Bürger*innen dialog

Umgestaltung Nebenanlagen
Europaplatz

August / September 2022

Fragen und Anregungen der Bürger*innen

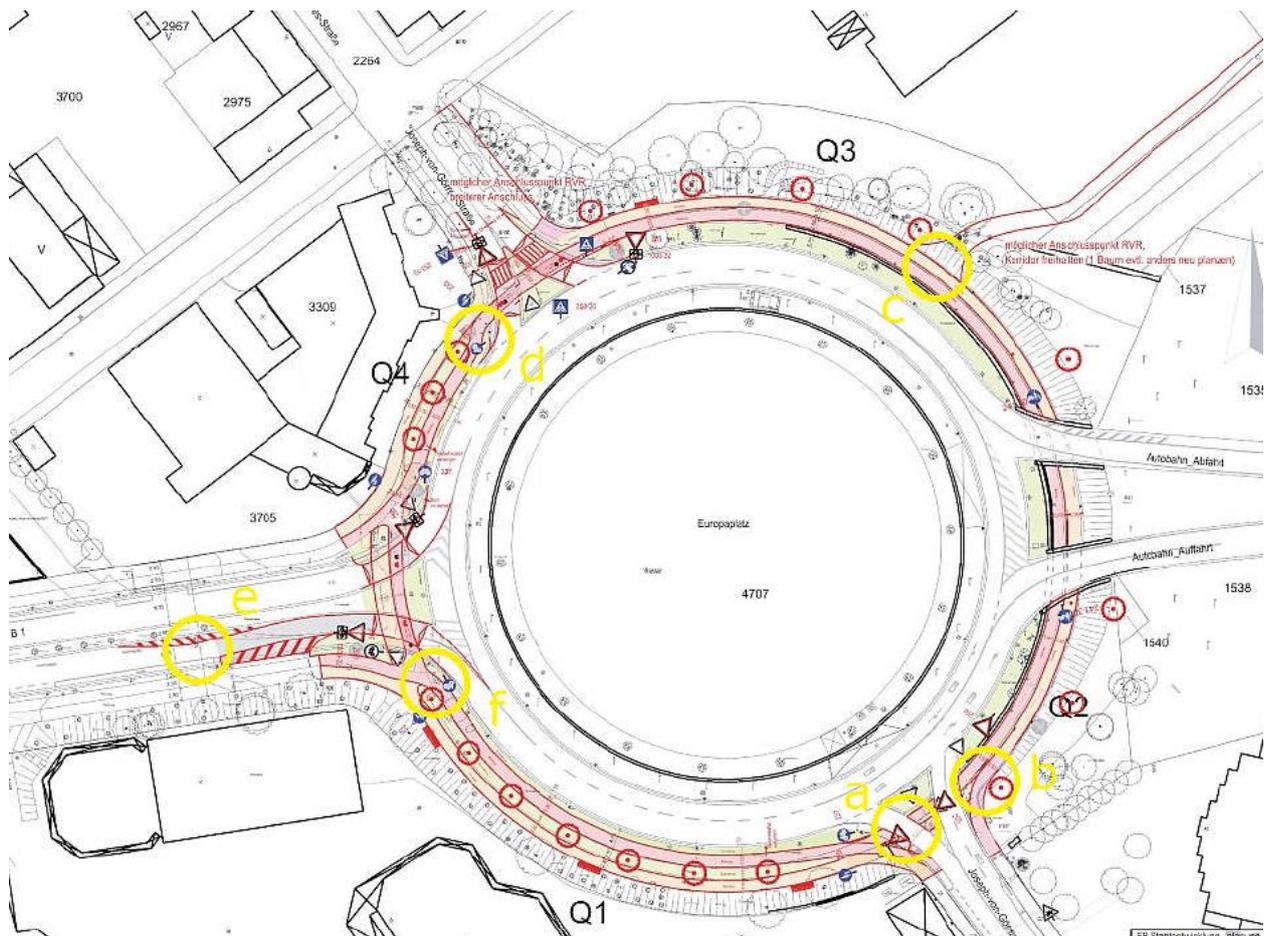
a) Es fehlt der notwendige FGÜ (Fussgängerüberweg) - Leistungsfähigkeit vs Sicherheit - was wollen Sie den Familien vor Ort vermitteln?! Gerade wegen der Anbindung der östlichen Seite der Joseph-von-Goerres-Str. an den Bereich Rehmviertel unverzichtbar!

b) Durch Ihre Planung - für den Kraftverkehr - bleibt das Konfliktpotential FussgängerInnen-FahrradfahrerInnen erhalten! Anstatt die FahrradfahrerInnen auf der Joseph-von-Goerres-Str. bis an den Radweg heranzuführen, um diese dann nach rechts in gemäßigter Geschwindigkeit auf diesen einmünden zu lassen, ändert sich nichts daran, dass FahrradfahrerInnen mit höherer Geschwindigkeit auf den Fussweg geführt werden und dann ggfs. mit von links kommendem Radverkehr und geringer Einsicht in den sich neigenden Verlauf des Radweges FussgängerInnen (gerne auch mit Hund) konfrontiert werden!

c) Wo bleibt die direkte Umsetzung für den Anschluss der RVR Aachen-Haaren? Es kann doch wohl nicht der Plan sein, die Anlagen später nochmals anzugehen und schon wieder Flickstellen herzustellen - Oberflächen-/Fahrbahnbeschaffenheit, taktile Leitelemente? Ihre Planung hier: Kostensteigernd - nicht nachhaltig!

d) Der Radverkehr soll Ihrer Präsentation nach in beiden Richtungen fahren dürfen. Bei der bestehenden, stärkeren Nutzung durch die FahrradfahrerInnen in diesem Bereich ist der von Ihnen angedachte Schlenker im Bereich der Einmündung der Joseph-von-Görres-Str. in der Wegführung zu vermeiden – dies ist konfliktrichtig! Der Kontakt zwischen Fussweg und Fahrradweg ist zweckfrei und überhaupt nicht notwendig - statt dessen ist ein nahezu fortlaufender Verlauf der RVR zwischen dem Fahrradweg in Q4 und der Querungsstelle klar sinnvoller! Dies würde u.a. auch dazu beitragen, dass Fusswegbereich eine deutliche Trennung erhält.

e) Die Einmündung der B1 (im Vorfeld des ersten Quadranten) kann zu Gunsten einer weiterreichenden Gestaltung durch Trennung Fahrradverkehrs-Fussweg mit Baumsetzung früher angesetzt bzw. schlichter zur linken Fahrbahnseite geführt werden: Der Boxenstop-Charakter sollte aufgegeben werden und statt dessen die gestalterische Linie des Bereichs Q1 deutlich länger ausgeführt werden, um einen von Ihnen gewünschten Aufenthaltscharakter überhaupt zu erreichen.

f) Mit dem Punkt e) würden die Wegtrennung Fahrradverkehrs-Fussweg deutlich gewinnen und der ungünstig angesetzte Schlenker der RVR würde entfallen. Abschließend erhebe ich Widerspruch, dass der Europaplatz ein repräsentatives Eingangsportal für Aachen ist (Autohäuser, Fitnesscenter, Wohnhochhaus) – kein Bezug zu Historie oder RWTH - ein wenig EU, wenn die Fahnen mal angebracht sind! Der motorisierte Individualverkehr rauscht so schnell als möglich durch den Kreis, dass gar kein besonderer Eindruck verbleiben kann - zum Glück?! Ebenso ist es aufgrund der bereits bestehenden und sich verschlimmernden Einflüsse der Klimakatastrophe vollkommen unsinnig und unverantwortlich, an dieser versiegelten Fläche festzuhalten - geschätzte 5.000 m² (3.600 m³ Wasser

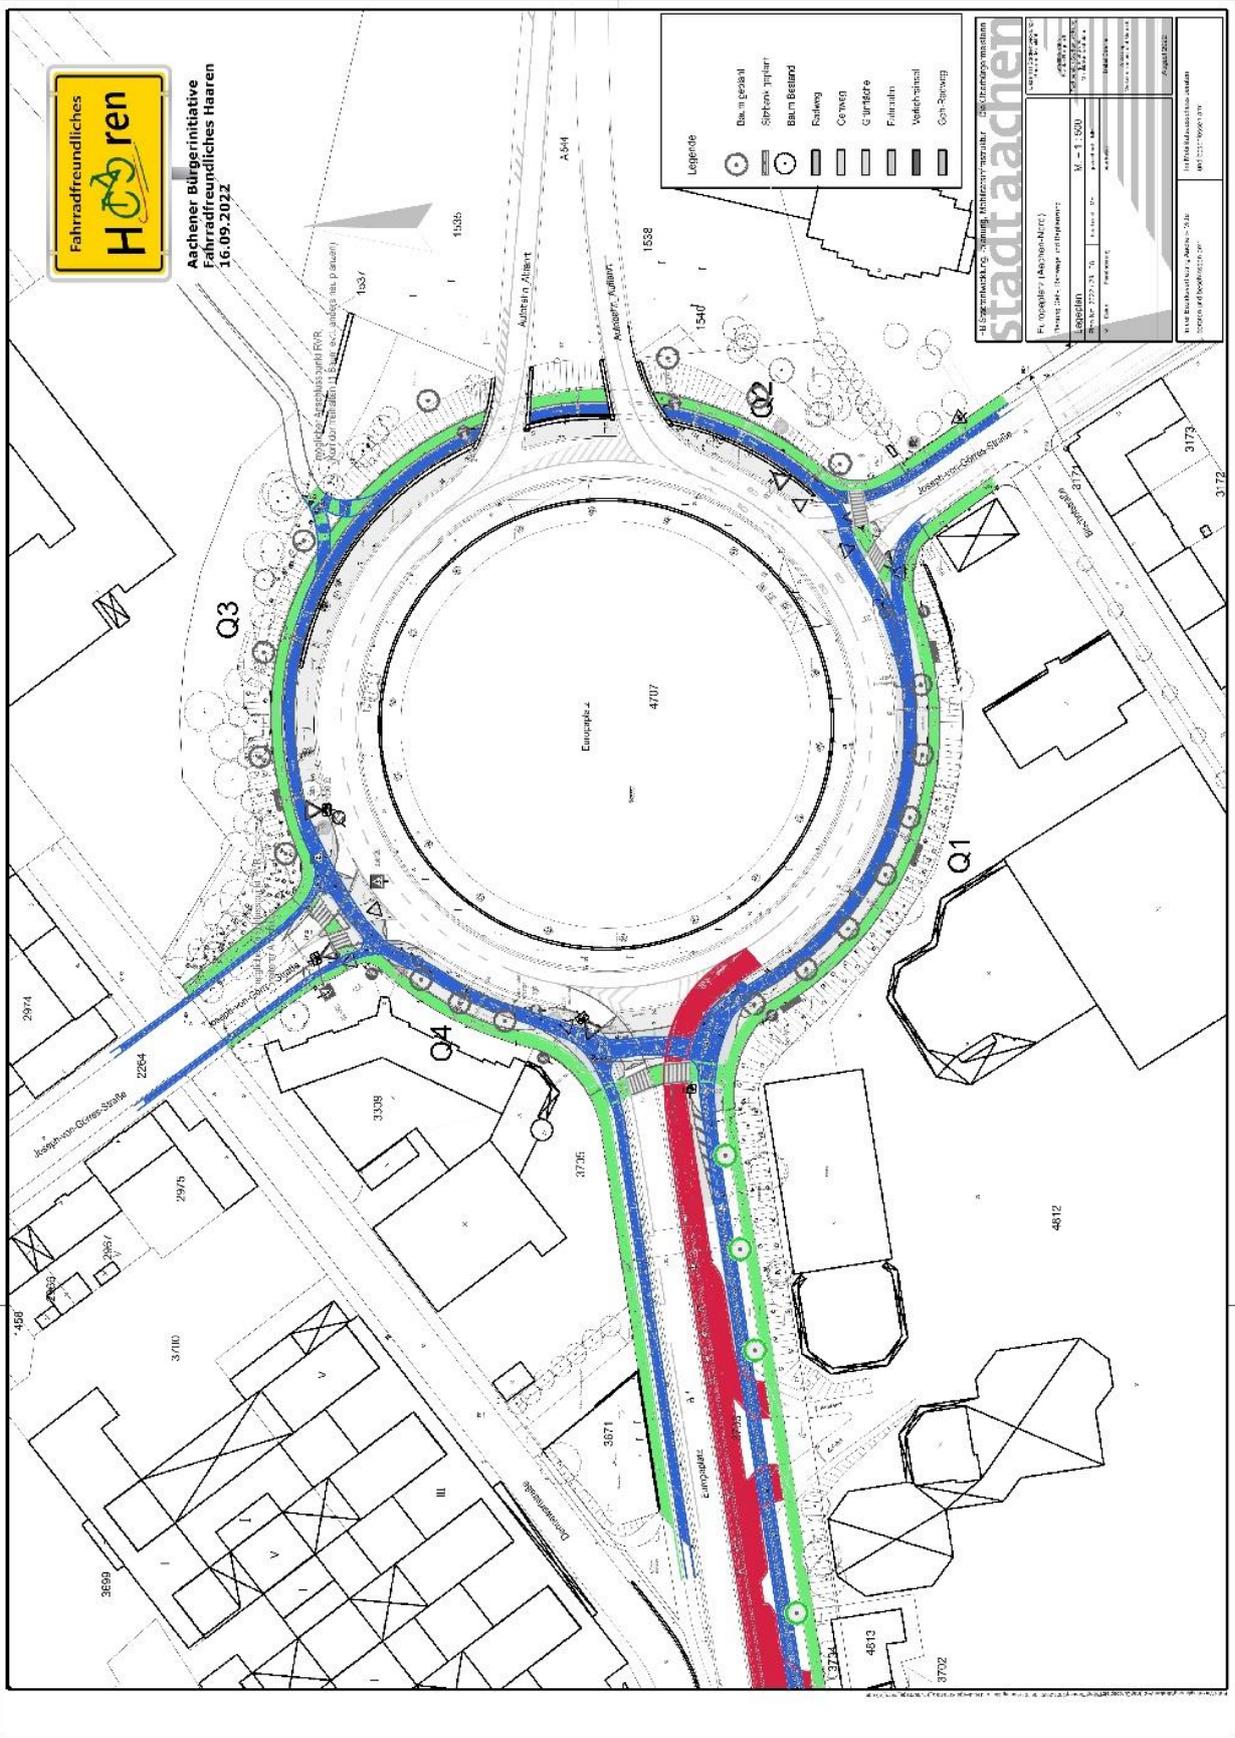
Die weitere Streckenführung der RVR scheint über die westliche Joseph-von-Görres-Straße und die Dennewartstraße geplant zu sein. Diese Wegführung halten wir in mehreren Punkten für sehr ungünstig und konfliktreich.

Beim Weg in die Stadt müsste man zweimal links abbiegen, und zwar in der Joseph-von-Görres-Straße und in der schlecht einsehbaren Kurve der Dennewartstraße. Danach wird der Radverkehr über zwei voneinander unabhängige Bedarfsfußgängerampeln geführt. Hierbei bestehen bei der ersten, nördlichen Ampelanlage zwei Probleme: Der Bedarfstaster muss vom Radweg aus auf dem Gehweg bedient werden, aber vor allem ist die Aufstellfläche ungenügend: Ein auf dem Radweg nachkommender Geradeausverkehr wird an der Weiterfahrt behindert. Nach Erhalt des Grünsignals erschwert das weitere Warten (bei einer vorangehenden Nutzung nochmals länger) an der zweiten, südlichen Bedarfsfußgängerampel zusätzlich die Annahme der geplanten Wegführung.

Insgesamt würde bei dieser Routenführung die Sicherheit, die Attraktivität und damit der Wert der gesamten RVR deutlich gemindert werden!

Wir plädieren für eine Führung der RVR vom Wurmweg über den Kreis und die Südseite des Blücherplatzes komplett als Zweirichtungsrادweg. Dort ist genügend Platz, wenn man die Fahrbahn Richtung Europaplatz schon in Höhe der Eintrachtstraße auf eine Fahrspur verjüngt, statt wie heute erst kurz vor dem Kreis, und der Radverkehr wäre schon auf der richtigen Seite für die Fortsetzung durch die Sigmundstraße. Der Anschluss an den Kreis ließe sich durch einen größeren Bogen so gestalten, dass keine spitzen Winkel zu fahren sind und der Rad- und Autoverkehr sich eher rechtwinklig mit guten Sichtverhältnissen kreuzen würden. Auch das sollte beim jetzigen Umbau schon berücksichtigt werden.

Mittlerweile wurde für die RVR Haaren der Planungsbeschluss politisch eingeholt, der eine südliche Führung als Zweirichtungsradweg entlang der B1 vorsieht. Dazu wird die B1 in Richtung Europlatz schon ab dem Blücherplatz auf einen Fahrstreifen reduziert, so dass ausreichende Breiten für den Radweg zur Verfügung stehen. Eine mögliche Führung der RVR Haaren über die Dennewartstraße wird nicht weiterverfolgt.

Schaubild 1: Übersicht Streckenführung Radvorrangroute

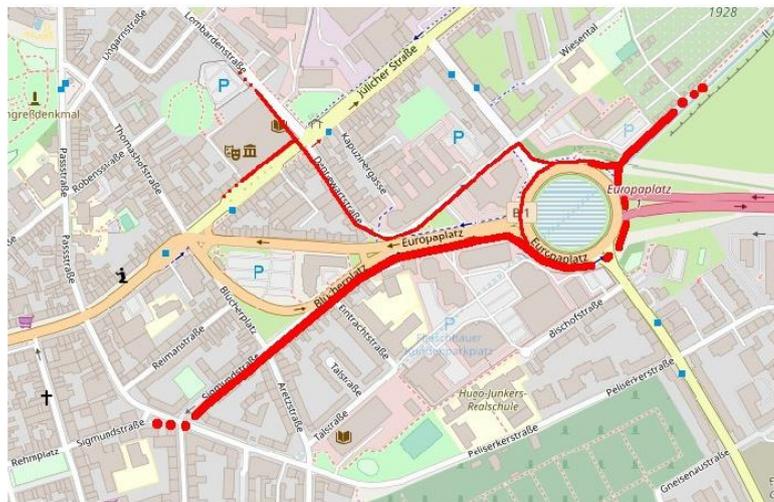
Die beiden genannten Anpassungen an den Einmündungen machen es möglich, die Hauptroute südlich um den Europaplatz zu führen (siehe Skizze Schaubild 1). Dadurch entfällt die komplizierte und konfliktreiche Führung über die Dennewartstraße. Der Radverkehr hätte dann nur noch eine Querung (an der südlichen JvG-Straße).

Die Fahrt nördlich um den Europaplatz herum sowie die Einmündung in die nördliche JvG-Straße und die Dennewartstraße bleibt auch bei dieser Variante wichtig, da durch sie der Bereich Jülicher Straße / Lombardenstraße / Passstraße erschlossen wird. Daher ist auch eine gute und sichere Gestaltung der nordwestlichen Einmündung erforderlich. Es wird sich dann aber nicht um die Hauptroute handeln.

Die RVR wird nördlich um den Europaplatz geführt, dies entspricht den aktuell am häufigsten gewählten Fahrbeziehungen des Radverkehrs. Außerdem muss so die nicht vorfahrtberechtigte südliche Zufahrt nicht befahren werden.

Schaubild 2: Detailansicht Einmündung B1

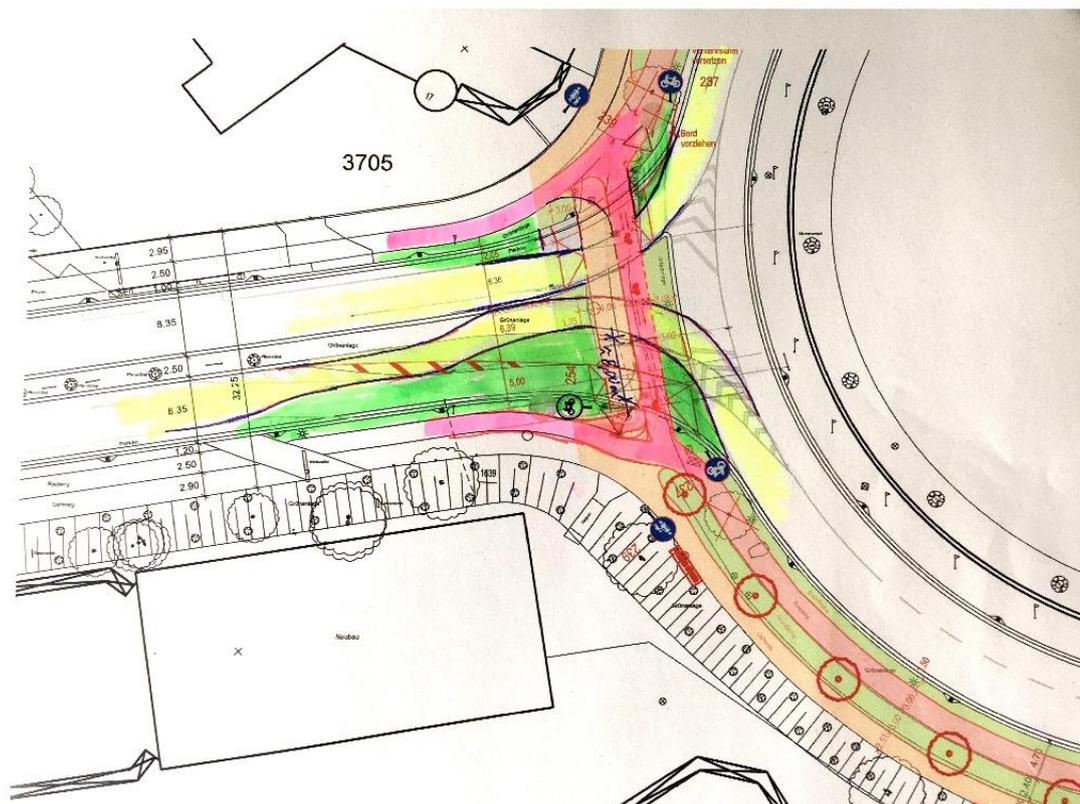
An der Einmündung B1 in den Europaplatz erwarten wir ein hohes Radverkehrsaufkommen. Radfahrende aus Richtung Sigmundstraße sollen hier sowohl nach rechts als auch nach links in den Zweirichtungsweg um den Kreis einbiegen können. Vor allem so lange die Umgestaltung der Rampe in die RVR nach Haaren noch nicht erfolgt ist, wird der Hauptverkehrsstrom nördlich um den Platz herum erfolgen. Aber auch wenn die RVR südlich um den Platz herum gelegt wird, gibt es

Hier ist die Querung nach der aktuellen Planung etwas besser organisiert, weil zwischen der Stelle, wo Radfahrende nach links schwenken, und der eigentlichen Querung der Kfz-Zufahrt mehr Abstand ist. Aber auch hier ist der Abstand zu kurz, als dass Kfz-Fahrende die Richtungsänderung der nach links abbiegenden Radfahrenden immer rechtzeitig erkennen könnten. Nachteilig ist weiterhin, dass Radfahrende zunächst mit der Fahrbahn zunächst etwas nach rechts geführt werden, bevor sie dann nach links zur Querung fahren. Hier sollte für die Linksabbiegenden eine geradlinige Führung gewählt werden, um die Verkehrssicherheit weiter zu verbessern. Wir sprechen uns für eine Lösung gemäß Skizze (Schaubild 2) aus.

Im Fall der Umwandlung der südlichen Fahrbahnseite der B1 in eine reine Fahrradstraße wären zusätzliche Anpassungen an der Querung am Kreisverkehr erforderlich. Dies sollte im weiteren Planungsprozess noch ermöglicht werden.
